Auszug aus dem Sitzungsbuch der Stadt Penzberg

Sitzung des Bau-, Mobilitäts- und Umweltausschusses am 15.06.2021

| 7. | 3. Änderung des Bebauungsplanes „Sportstätte Müllerholz“ im beschleunigten Verfahren gem. § 13 a BauGB zur Errichtung von Kindertagesstätten: Billigung nach öffentl. Auslegung, Einholung Stellungnahmen (Behörden) und Beschluss zur erneuten Auslegung | 3/151/2021 |

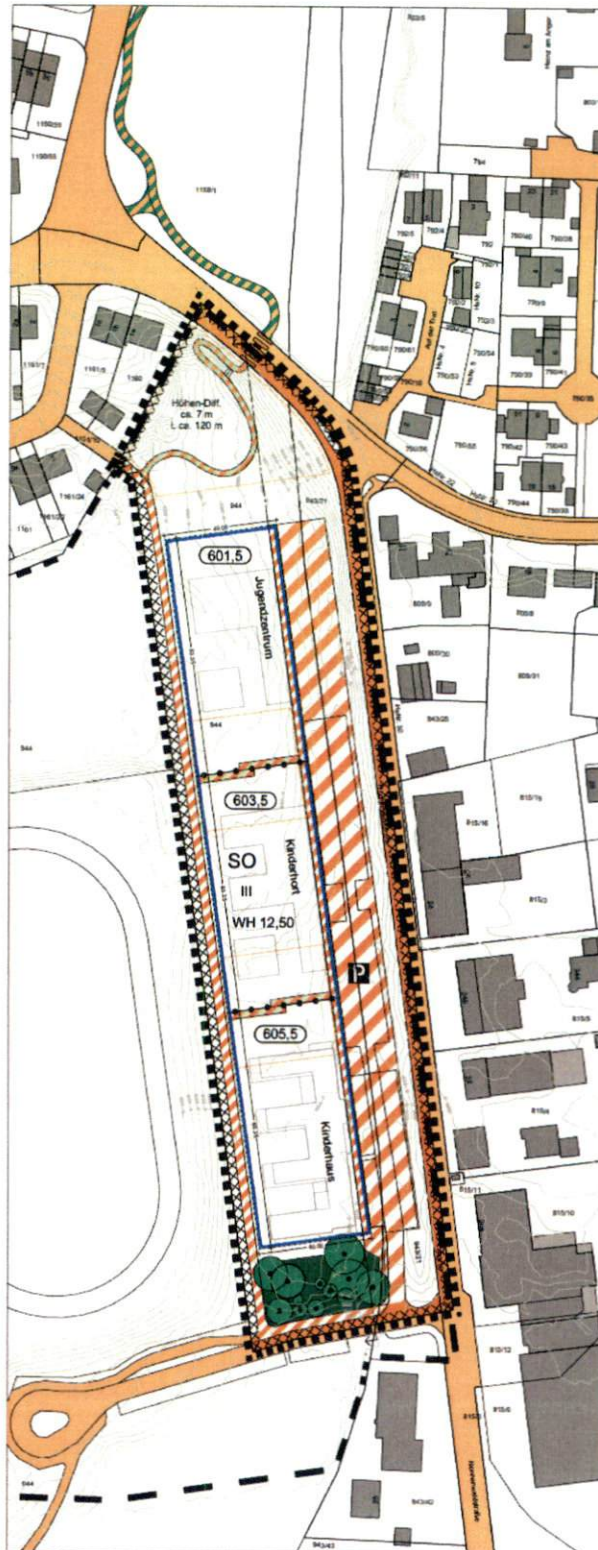
Laut Beschluss vom 01.03.2021 ist beim westlich im Planungsgebiet liegenden Geh- und Radweg eine beidseitige Baumreihe einzuplanen. Bestandsbäume sind darzustellen und ebenso die geplanten Neupflanzungen. Dies ist aktuell nicht in die Planunterlagen übertragen worden und zu ergänzen.

Unseren Unterlagen entsprechend befindet sich der Änderungsbereich in einem Gebiet unter dem der Bergbau umging. Wir empfehlen, dies zu überprüfen und ggf. eine Kennzeichnung vorzunehmen.

Wir empfehlen der Zweckbestimmung für das Sonstige Sondergebiet gemäß § 11 BauNVO „Freizeit- und Sportanlagen und Bildungseinrichtungen“ die „Kinderbetreuung“ hinzuzufügen, da auch ein Kinderhort und ein Kinderhaus errichtet werden sollen.

Da Überschreitungen ermöglicht werden sollen, ist die Bezeichnung „maximale“ zulässige GRZ nicht zutreffend. Hier sollte nur eine „zulässige Grundflächenzahl“ festgesetzt werden.

c) z. B. 601,5 eingekreist: Im dritten Absatz, letzter Satz, heißt es: „Nach Maßgabe der Stadt Penzberg kann von der festgesetzten max. Fußbodenoberkante bis zu 1,0 m abgewichen werden.“:

- im Bereich des geplanten Geh- und Radwegs eine Grünfläche mit zu erhaltenden Gehölzen dargestellt wird
- Festsetzungen zum Versiegelungsgrad der Stellplätze gemäß den Vorgaben der Stellplatzsatzung der Stadt Penzberg getroffen werden

Der Zweckbestimmung für das Sonstige Sondergebiet gemäß § 11 BauNVO „Freizeit- und Sportanlagen und Bildungseinrichtungen“ ist die „Kinderbetreuung“ hinzuzufügen.

Die Festsetzung soll auf „zulässige Grundflächenzahl“ geändert werden.

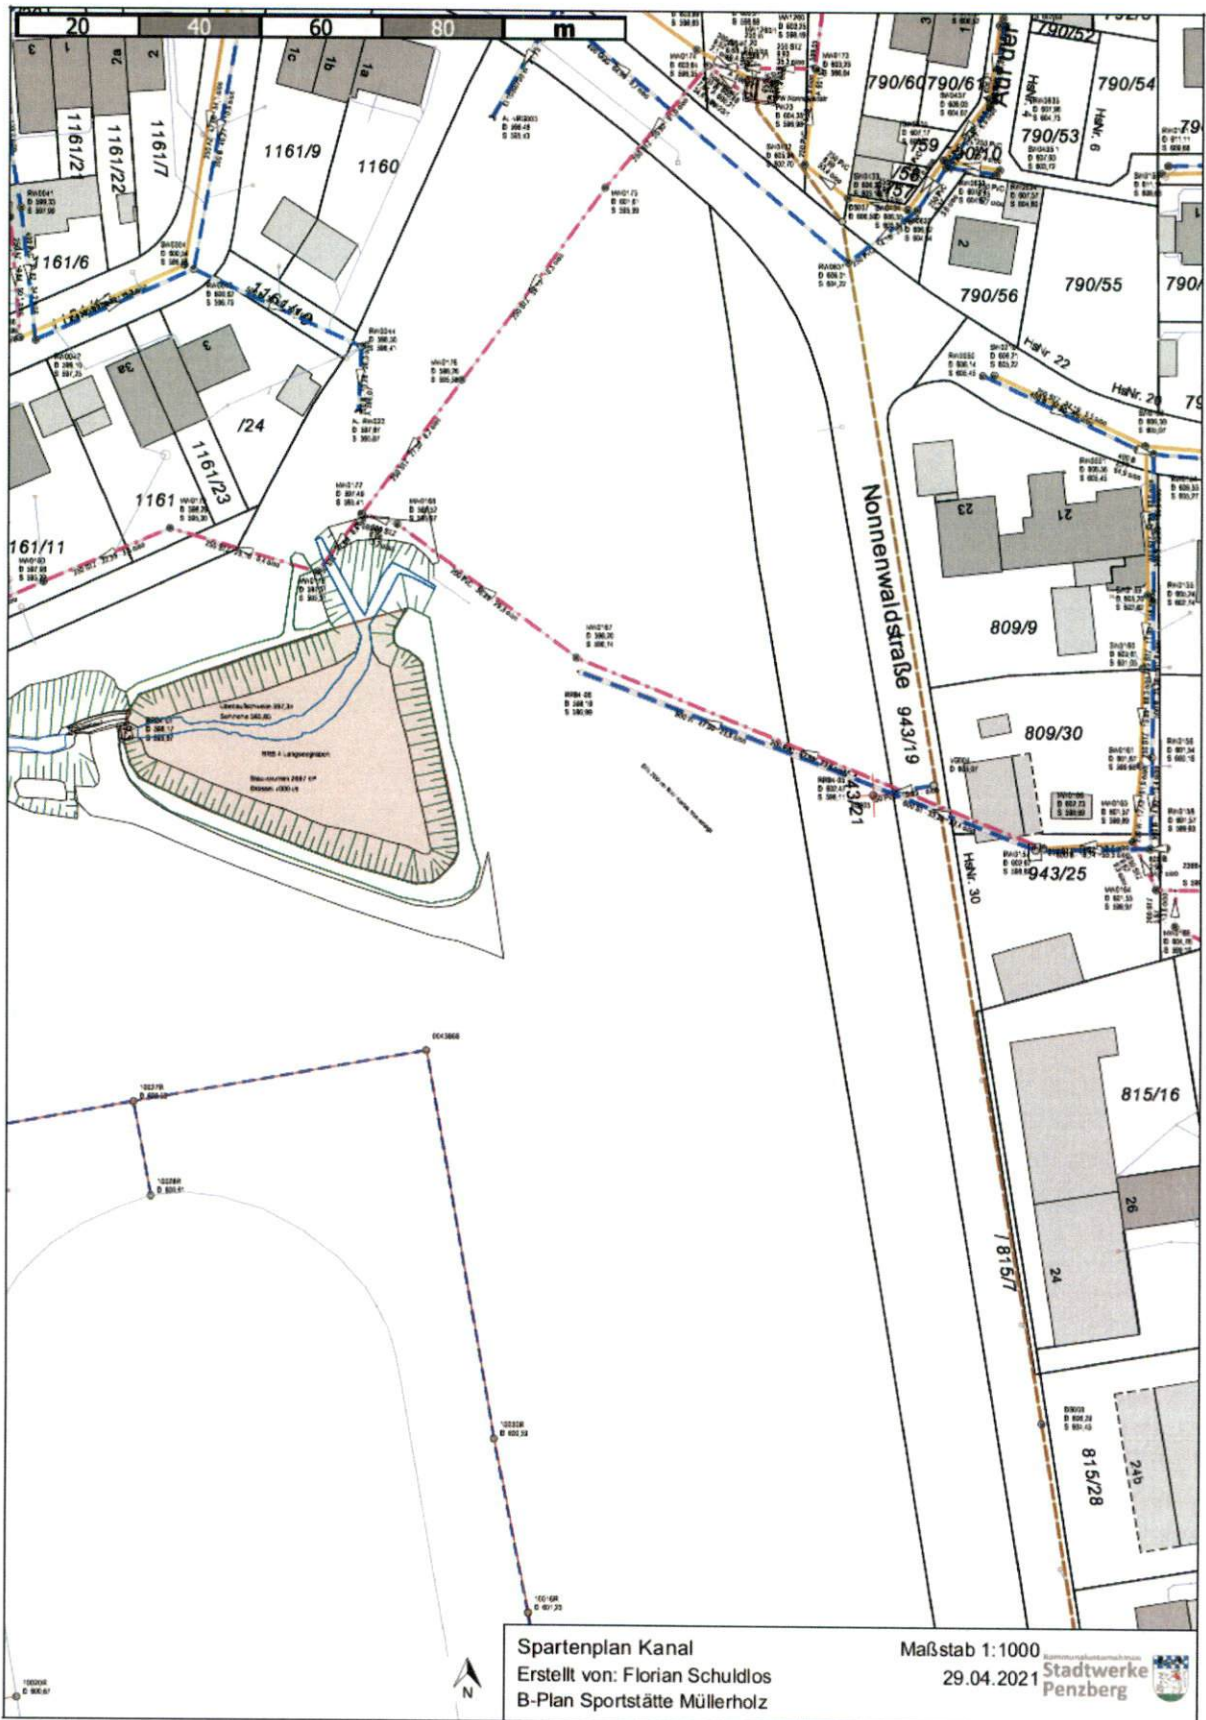
Im Bereich „Jugendzentrum“ im Norden des Aufstellungsbereichs sowie weiter nördlich im Bereich des geplanten Weges befinden sich mehrere Kanäle, die nun offenbar überplant werden sollen. Dies ist nicht wie dargestellt möglich. Unter anderem in eben diesem Bereich müssen ferner ab voraussichtlich frühestens 2025 GEP-bedingte Kanalbaumaßnahmen durchgeführt werden (siehe u. A. Maßnahme 27, Anlage Lageplan). Im näheren Umgriff steht des Weiteren die Maßnahme 28 an, die voraussichtlich frühestens 2023 bis 2025 zusammen mit der zwingend vorlaufenden Maßnahme 30 zur Ausführung kommt. Im Zuge dessen sind auch in den angrenzenden Bereichen von Wölfstraße, Kastnerhofstraße und Nonnenwaldstraße Kanalbaumaßnahmen erforderlich. Insgesamt kann eine B-Plan-Änderung bzw. deren Umsetzung nur in bzw. nach engster planerischer Abstimmung mit den erforderlichen Kanalbaumaßnahmen erfolgen.

Bei der Änderung des B-Plans Sportstätte Müllerholz muss unbedingt die Lage des Regenwasserdurchlasses unter der Nonnenwaldstraße bis zum RRB Langseegraben berücksichtigt werden. In dem Durchlass ist außerdem ein Mischwasserkanal DN 200 integriert. Diese Kanäle und der sich anschließende offene Graben dürfen auch nach Umsetzung der entsprechenden GEP-Maßnahme nicht überbaut werden (siehe oben).

In der Nonnenwaldstraße liegt im Bereich des vorliegenden B-Plans kein Freispiegelkanal an den angeschlossen werden könnte, sondern eine Schmutzwasserdruckleitung (siehe Anlage). Die Ableitung des im Gesamtbereich anfallenden Schmutzwassers hat mittels Druckentwässerung und einer Anbindung in die Nonnenwaldstraße bzw. in der von den Stadtwerke Penzberg im Zuge der Erschließungs- und Entwässerungsplanung vorgegebenen Art und Weise zu erfolgen.

Der Bereich ist aktuell nicht hinreichend durch die öffentliche Trinkwasserversorgung erschlossen. Der Anschluss des Bereichs an die öffentliche Trinkwasserversorgung müsste über eine neu zu erstellende Leitung im öffentlichen Geh- und Radweg auf der Westseite des Aufstellungsbereichs zwischen Am-Karl-Wald-Stadion und der Kastnerhofstraße (wahrscheinlich DN 110) erfolgen. Der Termin für den gewünschten ersten Wasserbezug ist mit mindestens einem Jahr Vorlauf mit den Stadtwerken Penzberg abzustimmen.

Der Entwurf ist dahingehend zu ändern, indem die Abstimmungen mit dem KU Stadtwerke Penzberg in die Planung aufgenommen werden.

Der Entwurf ist dahingehend zu ändern, indem die Lage des Kanals in die Hinweise zum Plan aufgenommen wird.

Die Begründung ist dahingehend zu ändern, indem die Abstimmungen mit dem KU Stadtwerke Penzberg und der Lageplan zur Maßnahme 27 aufgenommen werden.

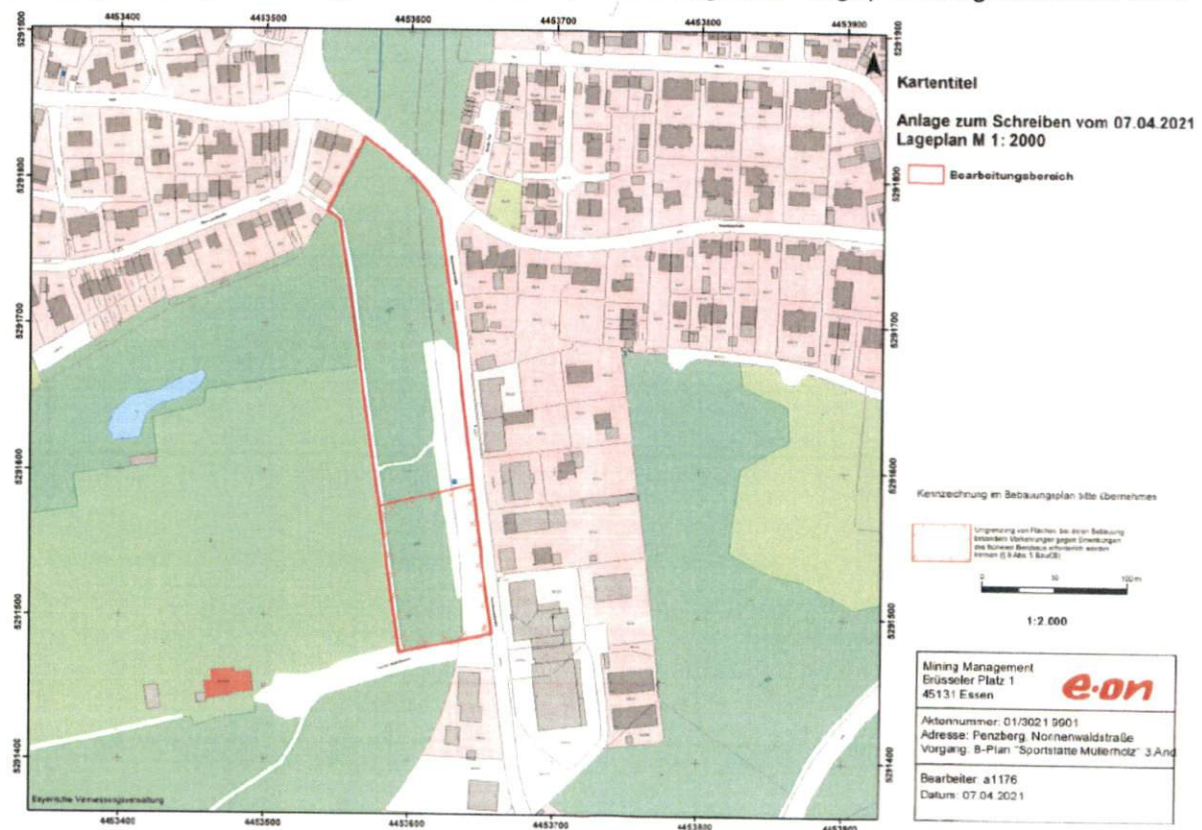
Der o. a. Planbereich liegt über dem stillgelegten Bergwerkseigentum der E.ON SE. Im südlichen Bereich des o. a. Bebauungsplanes entnehmen wir den uns vorliegenden Archivunterlagen Hinweise auf tagesnahen, in den Flözen 3 und 12 geführten Bergbau, der geplante Bauvorhaben gefährden kann.

Wir haben den v. g. Bereich in dem als Anlage beigefügten Lageplan M 1: 2000 (DIN A3) gekennzeichnet als:

Diese Kennzeichnung ist in den Bebauungsplan zu übernehmen.

Der Entwurf ist dahingehend zu ändern, indem die Umgrenzung von Flächen, bei deren Bebauung besondere Vorkehrungen gegen Einwirkungen des früheren Bergbaus erforderlich werden können (§ 9 Abs. 5 BauGB) aufgenommen wird und mit folgendem Text versehen wird: Im gekennzeichneten Bereich ist die Standsicherheit der zu errichtenden baulichen Anlage nur dann gewährleistet, wenn der Bauherr Baugrunderkundungsmaßnahmen durchführt und erforderlichenfalls entsprechende Vorsorge trifft.

Die Begründung ist dahingehend zu ändern, indem folgender Lageplan aufgenommen wird.

Lageplan des Bergamts

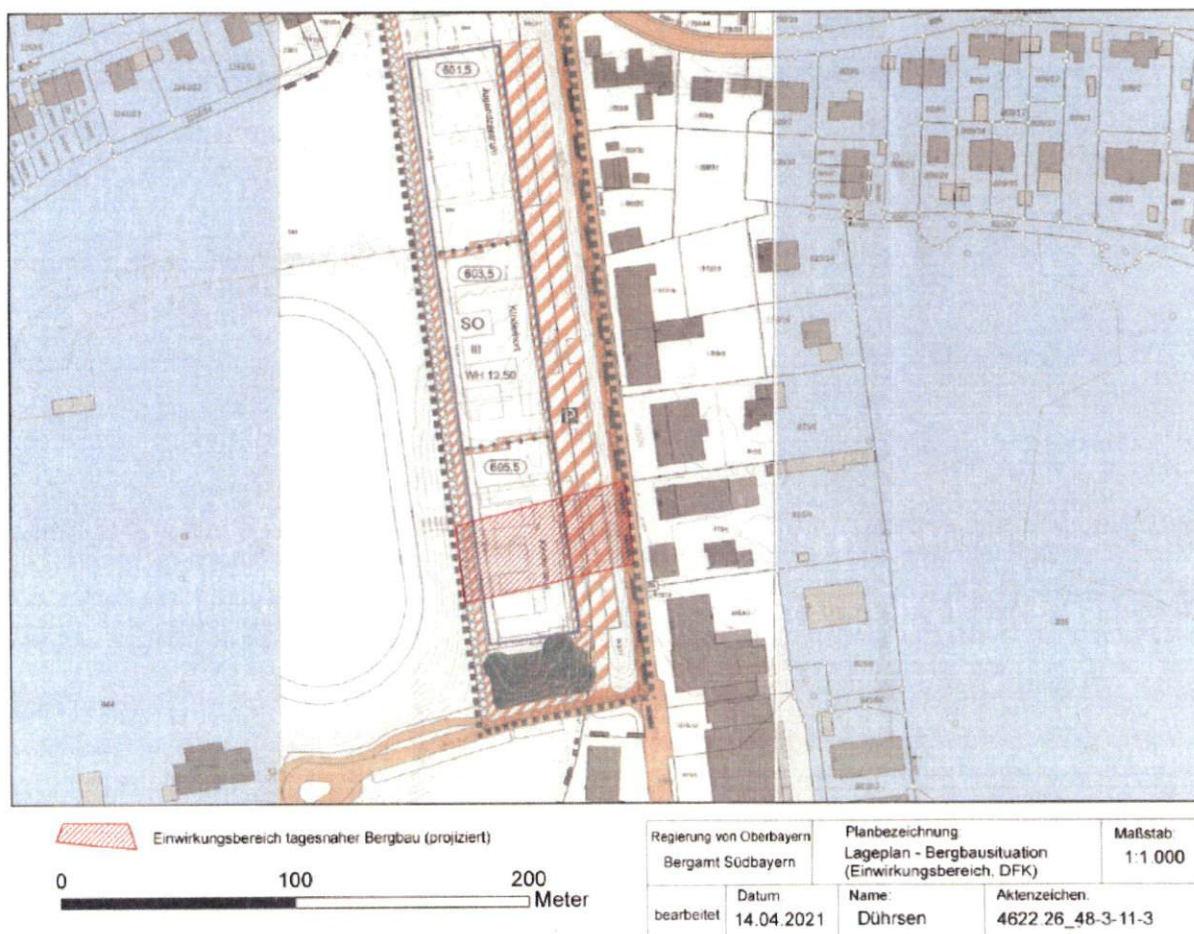
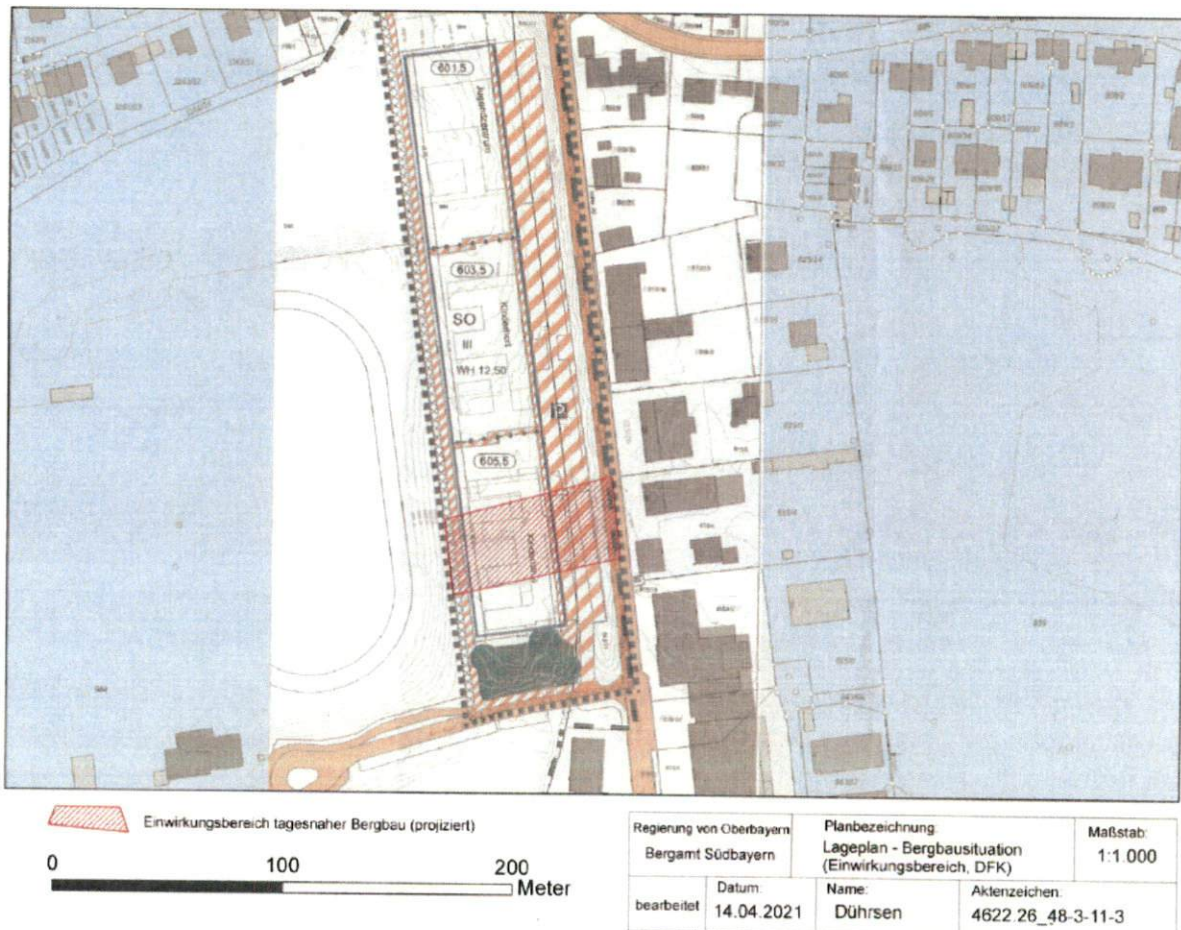
Bei Bebauung der Flächen sind u. U. besondere bautechnische Vorkehrungen gegen Einwirkungen des früheren Bergbaus erforderlich.

Eine vorherige fachkundige Beurteilung der Flächen sowie eine sich ggf. aus der Bewertung ergebende dringende Sicherung der Flächen ist daher unerlässlich.

Der beigefügte Lageplan zeigt die betroffene Teilfläche im Geltungsbereich der Bebauungsplanänderung. Die Fläche wurde aus dem Grubenbild auf die heutige Tagesoberfläche projiziert und sollte im Bebauungsplan entsprechend gekennzeichnet werden. Eine Lagegenauigkeit von mehreren Metern ist hierbei zu berücksichtigen.

Der Entwurf ist dahingehend zu ändern, indem die Umgrenzung von Flächen, bei deren Bebauung besondere Vorkehrungen gegen Einwirkungen des früheren Bergbaus erforderlich werden können (§ 9 Abs. 5 BauGB) aufgenommen wird (s. a. Beschlussvorschlag E.ON SE).

Die Begründung ist dahingehend zu ändern, indem folgender Lageplan aufgenommen wird:
